**Avis de la mission régionale de l'autorité environnementale  
sur le projet de renouvellement et d'extension d'une carrière de sables et  
de graviers, de ses installations de traitement et d'autorisation d'apports de  
matériaux inertes extérieurs - carrière de Saulou-Malpas  
sur la commune de Montauban (Tarn-et-Garonne)**

**N° saisine: 2021-9300  
Avis émis le 27 mai 2021  
N° MRAe 2021APO45**

### Principe du réaménagement - source Géoportail IGN- réalisation SOE

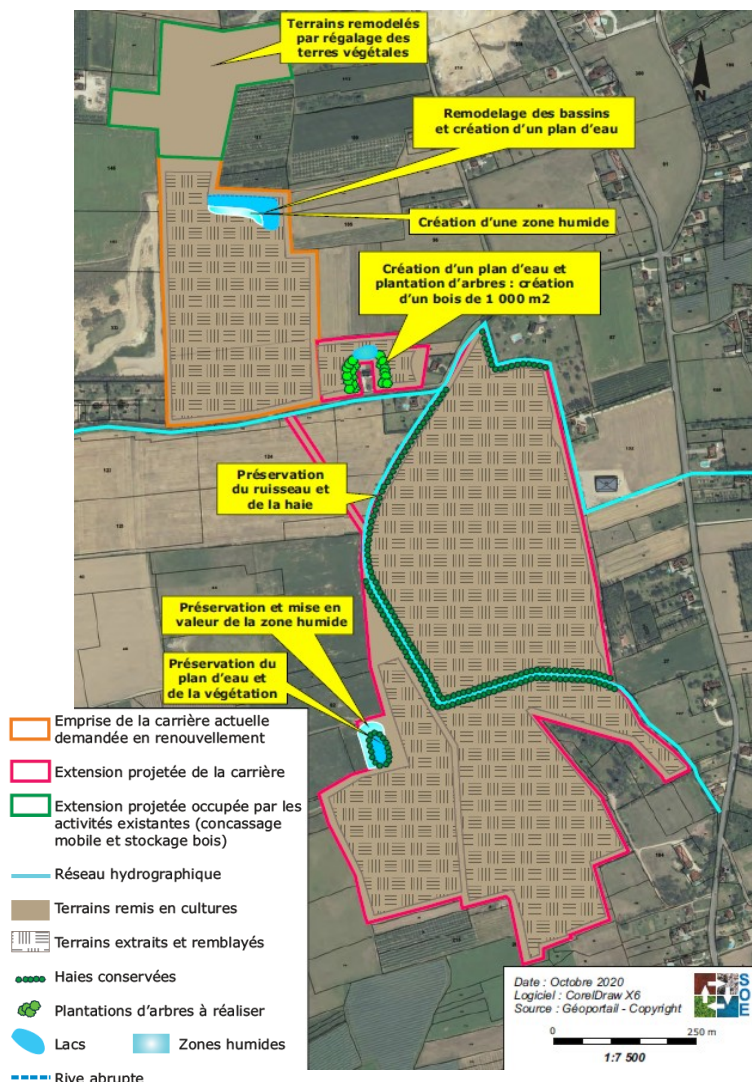
La MRAe constate que la qualité agronomique des matériaux terreux pressentie pour la remise en état ne figure pas dans le dossier. Le dossier ne présente aucune garantie technique permettant de confirmer la reprise effective des cultures agricoles.

La MRAe évalue que pour compenser les incidences du projet pour les habitations les plus proches (secteur de Malpas et de Terre-Dieu) durant toute la période d'exploitation (trente ans), une mesure compensatoire doit être envisagée sous forme de plantations complémentaires le long de la limite est de la zone d'extension sur le secteur Terre-Dieu, ainsi que de part et d'autre du ruisseau de Malpas. Ces plantations permettront de renforcer à la fois la qualité paysagère du secteur et la trame verte et bleue.

**La MRAe recommande la mise en œuvre d'un substrat suffisant en qualité et quantité afin d'assurer la croissance des végétaux/ cultures agricoles lors de la remise en état. Elle recommande donc de préciser la qualité agronomique des matériaux terreux (pourcentage de matière organique, rapport C/N<sup>19</sup>, capacité d'échange cationique (CEC), PH...) qui seront mis en œuvre, pour permettre une exploitation agricole optimale sur le site.**

**La MRAe recommande la mise en œuvre de plantations supplémentaires d'essences des rivières le long de la limite est de la zone d'extension sur le secteur Terre-Dieu, ainsi que de part et d'autre du ruisseau de Malpas afin de renforcer la trame verte et bleue du secteur et la qualité paysagère du secteur.**
